PREMESSA

Il presente rapporto tecnico, è volto ad analizzare le problematiche ambientali del sistema "Discariche" presente in loc. Valle posta ad oriente della Città di Terni emerse da una lettura dello studio idrogeologico commissionato da ThyssenKrupp AST S.p.A.

OSSERVAZIONI

Preso atto dello studio idrogeologico affrontato a firma del Prof. Celico si evidenzia quanto segue:

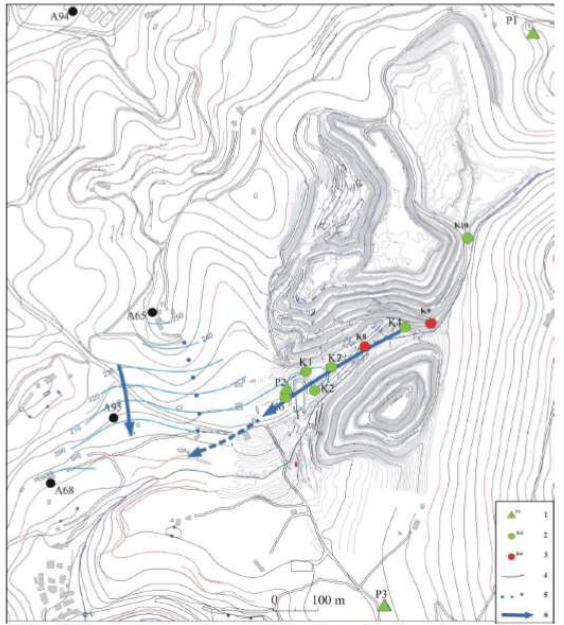
- A. La distribuzione dei piezometri di controllo nell'ambito di un monitoraggio relativo ad aree di discarica, in particolar modo per rifiuti pericolosi, risulta insufficiente ed inusuale. Infatti, a parte i piezometri P1-P2-P3 gli altri risultano essere concentrati nell'alveo del fosso Cacciamano (piezometri K) risultando di difficile individuazione di chi è a monte o a valle idrogeologico, in particolar modo delle discariche AST. Inoltre, i piezometri P1 e P3 risultano più che a monte idrogeologico defilati lateralmente alle discariche, tanto che lo stesso P1 è risultato oggetto di superamenti delle CSC per Fe, Mn, Zn, Ni, Solfati ma anche gli stessi P2 e P3 hanno registrato superamenti delle CSC per analoghi metalli (vedi Tabella 5.3/1 Relazione Finale con agg. al 02/11/2013 del Prof. Celico).

Gli stessi P1 e P3 sono stati interessati anche per tenori di CrVI che sebbene inferiori alle CSC di legge debbono far riflettere sia sullo stato di contaminazione potenziale che quello in atto negli acquiferi, sia della scarsa rappresentatività dello stesso piezometro P1 e del P3.

Piezometrica Acquifero profondo

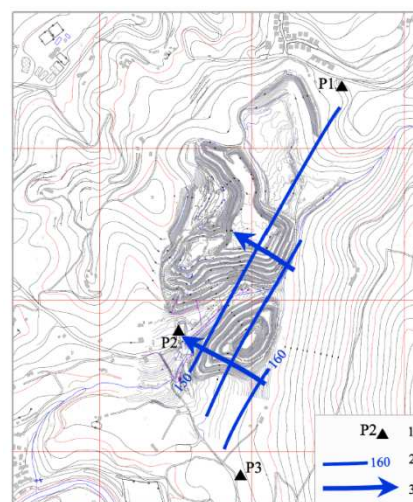
La ricostruzione della superficie piezometrica della falda profonda è stata effettuata soltanto su i tre piezometri P1-P2-P3 che fermo restando quanto sopra evidenziato, risultano insufficienti per una ricostruzione attendibile vista l'estensione dell'area in esame. (capitolo 4.2 Idrodinamica sotterranea dell'acquifero profondo)

Figura 5.1/9: Sondaggi geonostici, punti di esecuzione delle prove di permeabilità e tracce di sezione delle indagini geoelettriche (figg. 4/2a e 4/2b), attorno al vecchio corpo di discarica.

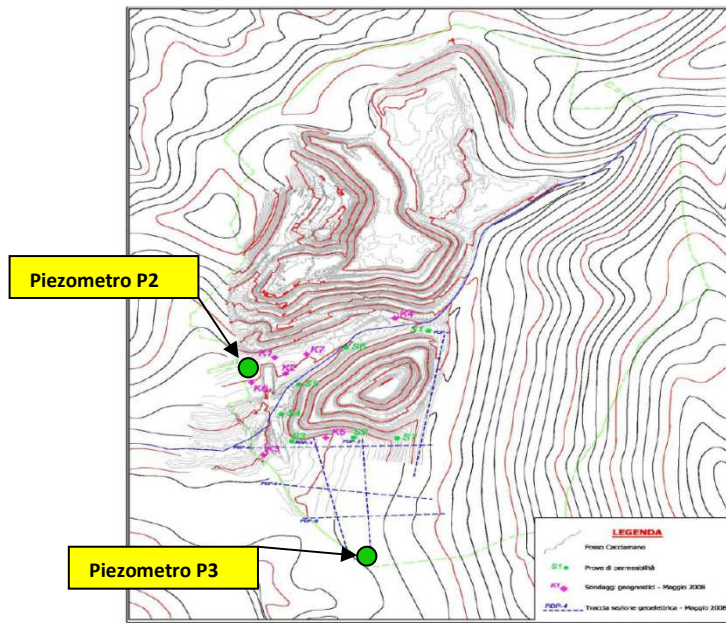
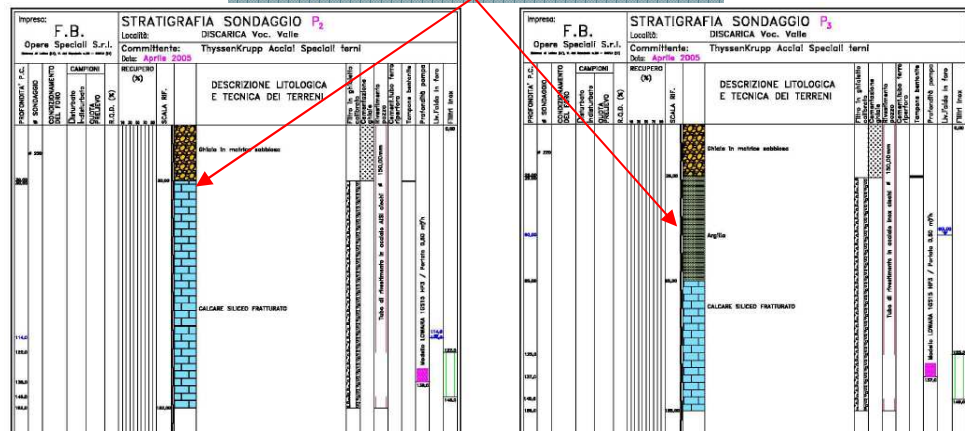
Infatti, se si prendono in considerazione le stratigrafie del P2 e del P3 (teoricamente rispettivamente a valle ed a monte della discarica corpo B) si nota l'assenza di continuità della litologia limo-argillosa passando dal piezometro P3 al piezometro P2. Sebbene questo per il settore B è abbastanza evidente, per il settore A si ha la mancanza totale delle informazioni in quanto non sono presenti sondaggi e/o piezometri immediatamente a monte ed a valle idrogeologico delle discariche corpo A.

Continuità dell'argilla assente passando dal sond. P3 al P2

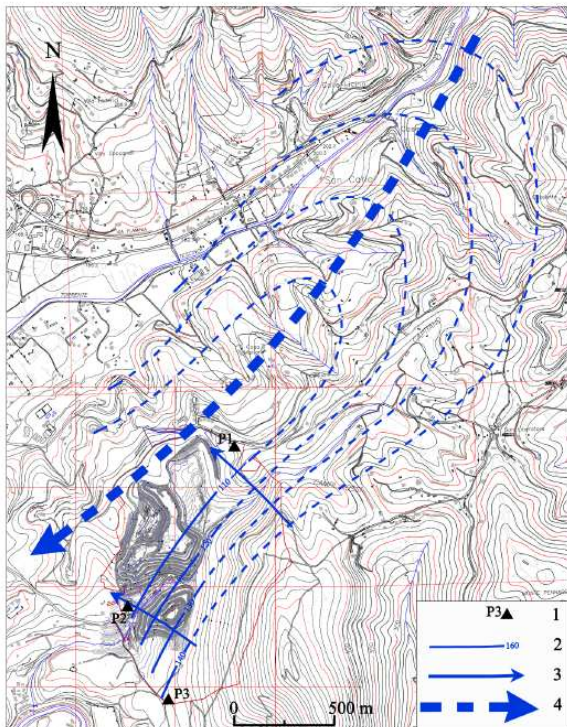
- D. Le ricostruzioni piezometriche, che al più hanno valenza di ricostruzioni regionali e non di peculiari caratteri idrogeologici locali, non consentono di risalire a eventuali rapporti tra le varie falde, superficiale e profonda, visti anche i contatti frequenti con le strutture carbonatiche caratterizzate da una permeabilità per fessurazione e quindi con vie preferenziali che condizionano le geometrie locali delle stesse piezometriche.

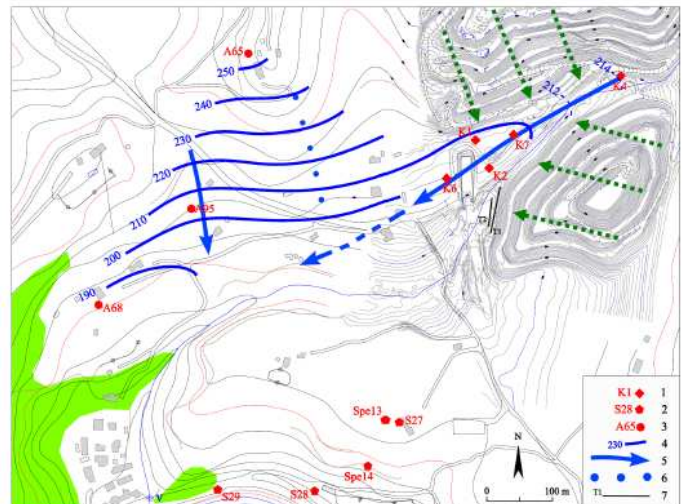
La ricostruzione delle piezometriche di falda sia superficiale che profonda risultano essere presunte.

Figura 5.3/2: Sintesi del contenuto isotopico delle acque di precipitazione e di falda analizzate (LMWL è la retta meteorica locale, WMMWL è la retta meteorica del Mediterraneo occidentale, GMWL è la retta meteorica globale).

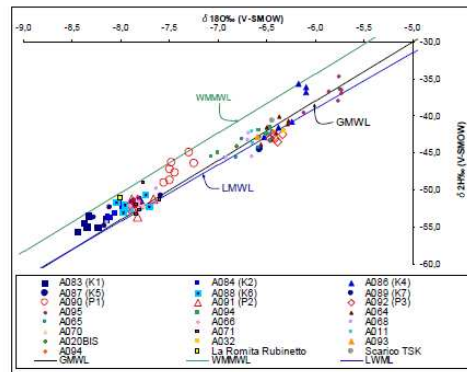
E. Interessanti sono le tecniche isotopiche applicate come Trizio, ed isotopi dell'Ossigeno, Deuterio e Carbonio ma che non evidenziano una reale spiccata contaminazione da percolato di RSU se non come un contributo probabile alla contaminazione insieme ad un percolato proveniente da discariche per Rifiuti Speciali visti i tenori di CrVI assenti nel percolato da RSU.

Infatti, è evidente l'assenza di valori spiccati fuori dall'intervallo delle rette WMMWL (retta meteorica del Mediterraneo occidentale) e GMWL (retta meteorica mondiale) del grafico in Fig.5.3/2 della relazione del Prof. Celico relativo al contenuto isotopico delle acque di precipitazione e di falda analizzate, valori spiccatamente fuori da tale intervallo ci sarebbero stati, invece, nel caso di un evidente presenza di percolato da RSU. Il contenuto isotopico ricalca in sintesi quello delle acque meteoriche locali (retta LMWL).

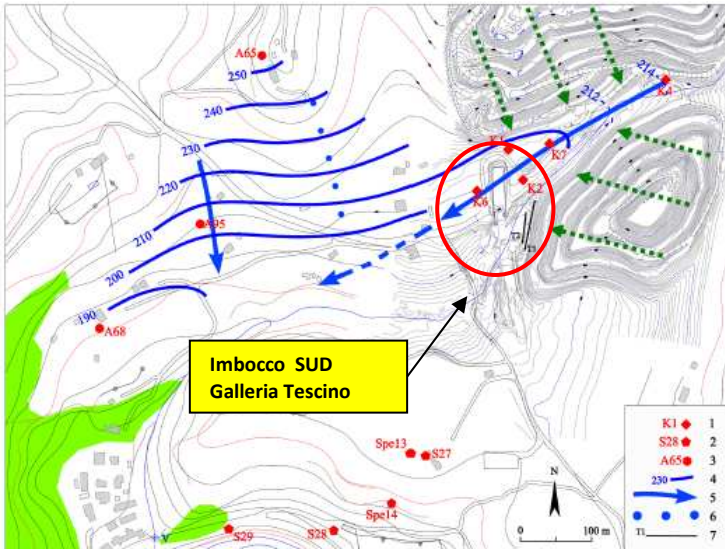
F. Per quanto riguarda il CrVI, tenori oltre le CSC si sono riscontrati nella galleria Tescino sia presso l'imbocco Sud sia presso quello Nord (come evidenziato dalla relazione del Prof. Celico pg.64) ponendo dubbi sulle tenute di impermeabilizzazione delle discariche del Settore A.

Infatti, la spiegazione della contaminazione per rottura della tubazione dei dreni del percolato di discarica, nei pressi del F.sso Cacciamano, sarebbe stata ostacolata dall'andamento della falda superficiale così come ricostruita nella relazione del Prof. Celico Fig. 5.1/6b dando luogo solo a presenze di CrVI nelle acque di infiltrazione nell'imbocco Sud e non all'imbocco Nord della stessa galleria, come invece si è avuto riscontro.

Figura 5.1/9: Sondaggi geognostici, punti di esecuzione delle prove di permeabilità e tracce di sezione delle indagini geoelettriche (figg. 4/2a e 4/2b), attorno al vecchio corpo di discarica.

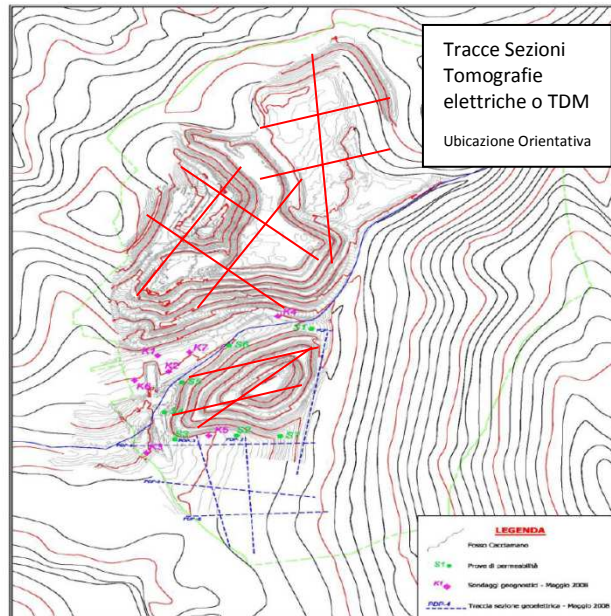
Quindi, il modello idrogeologico allo stato attuale deve ritenersi solo deduttivo e di prima ipotesi, tutto da avvalorare da verifiche sito-specifiche come ad esempio incrementando i punti di monitoraggio di cui un esempio è la planimetria di seguito allegata:

La planimetria sopra riportata evidenzia un incremento di indagini come le tomografie elettriche/TDM all'interno dei corpi discariche al fine di verificare la tenuta dell'impermeabilizzazione di fondo del corpo A e lo spessore del percolato intrappolato all'interno delle discariche Corpo A e B

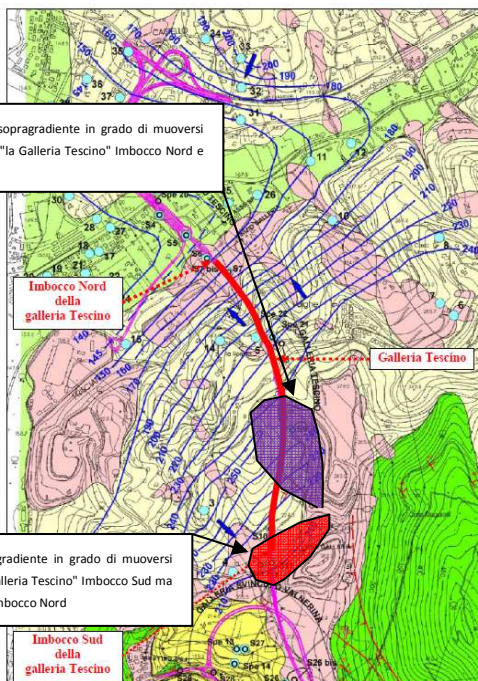
La figura seguente illustra un esempio di possibile contaminazione da parte del sistema discariche avvalorato dai riscontri ad esempio di CrVI rinvenuto nella Galleria Tescino

La figura con i plume di contaminazione (area viola), ipotizza la possibilità di contaminazione anche dal corpo A essendo in gran parte sopra-gradiente idraulico e quindi in grado di essere veicolato dalle acque sotterranee verso l'elemento drenante "la Galleria Tescino" sia verso l'imbocco Sud che verso l'imbocco Nord.

Fig.24: Modello concettuale di interazione fra la "galleria Tescino" e un teorico plume di contaminazione.

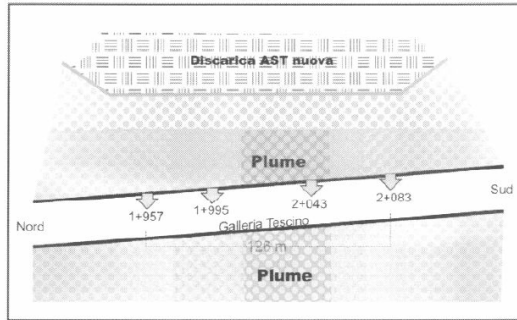
Nell'ipotesi prevista nella relazione del Prof. Celico il plume di contaminazione (area rossa) deriverebbe da cause accidentali come quella della rottura delle tubazioni di trasporto dai dreni di fondo del percolato. Ipotesi accettabile per l'imbocco SUD della Galleria, ma che contrasta con i rilievi di CrVI oltre le CSC di Legge anche verso l'imbocco Nord della galleria, in quanto il punto di rottura secondo il modello idrogeologico dell'azienda risulta sotto-gradiente idraulico.

Cioè, la rottura delle tubazioni del percolato non riesce da sola a giustificare la contaminazione da CrVI riscontrata lungo l'asse verso l'imbocco Nord in quanto il flusso idrogeologico locale nei pressi dell'evento accidentale, secondo il modello idrogeologico sviluppato, va verso l'imbocco Sud.
